Secrétariat canadien de consultation scientifique Réponse des Sciences 2019/015

EXAMEN SCIENTIFIQUE DE L'ADDENDUM À L'ÉNONCÉ DES INCIDENCES ENVIRONNEMENTALES FINAL PORTANT SUR LA PHASE 2 DU PROJET DE BAFFINLAND À MARY RIVER

Figure 3. Propagation du bruit d'un cargo Capesize circulant dans la baie de Koluktoo/Bruce Head (panneau de gauche) et Milne Inlet (panneau de droite) (figure 2.2 du DTC24, section 2.6.2.2, p. 46).

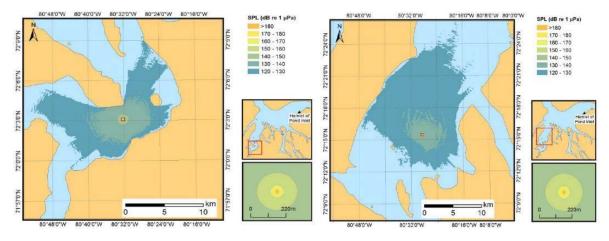
Le MPO n'est pas convaincu que les mesures d'atténuation du bruit indiquées par la BIM seront efficaces, particulièrement pour les grands navires qui transmettent le son d'une rive à l'autre dans les zones étroites du corridor de navigation (figure 3). De plus, d'après les données présentées dans le programme de surveillance à terre de Bruce Head de 2017 (rapport n °1663724-041-R-Rev0, tableau 5-1, p. 44), un certain nombre de navires liés au projet circulaient à plus de 9 nœuds dans la ZER et la ZEL (figure 4).

Le MPO aimerait également que la BIM clarifie la notion de « courte durée [du bruit] »; compte tenu du nombre de navires qui entrent dans Milne Inlet et en sortent, et du temps non spécifié de marche au ralenti et de dérive, le bruit dans la ZEL semble être important (c'est-à-dire ininterrompu). Comment la BIM conclut-elle que le bruit des navires est de courte durée? La BIM indique également que « les effets du masquage sur la baleine boréale devraient être localisés dans le port de Milne et à court terme le long de la route de navigation par rapport à l'intervalle entre les transits de navires. » (DTC24, section 2.1.4, p. 25). Le Secteur des sciences du MPO aimerait obtenir des précisions sur l'intervalle entre les transits de navires. Il est utile de comprendre le rapport entre le nombre d'heures calmes et le nombre de navires présents pour obtenir une évaluation précise.

Figure 4. Zones d'étude locale (à gauche) et régionale (à droite) des mammifères marins, telles que définies par Baffinland dans le DTC24, figures 1.3 et 1.4.

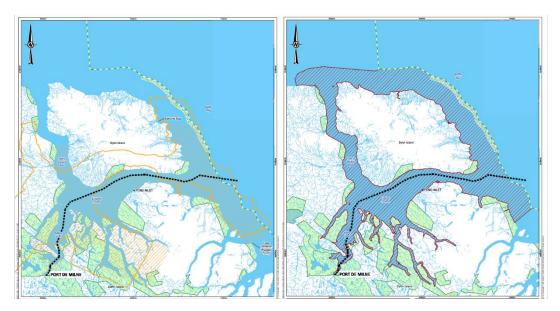
Le Secteur des sciences du MPO estime que la portée de la zone d'étude régionale (ZER) est trop restrictive (figure 4). Elle devrait inclure la baie de Baffin, où les navires se dirigeant vers l'Europe transiteront. On sait que des mammifères marins comme la baleine boréale et le narval hivernent dans la baie de Baffin et qu'ils passent de l'Extrême-Arctique par la côte de l'île de Baffin.
